# 設計変更詳細

| 対象型式    | 変更時期    | 新型式       | 対象サイズ                |
|---------|---------|-----------|----------------------|
| 150E-BN | 2007年2月 | 150E-BN-N | 全サイズ<br>8A、100A 生産中止 |

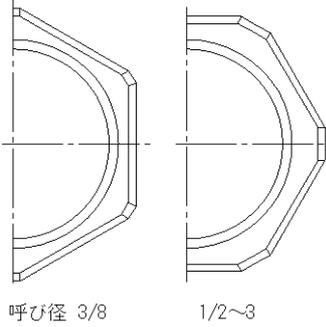
| 変更内容           |   |   |
|----------------|---|---|
| 全面設計変更         |   | 全面設計変更のため、変更前との部品互換性はなし。  |
| 寸法<br>(詳細は表 1) |   | 1)面間/高さ寸法等変更あり。   |
| スパナ掛け形状        |  |  |
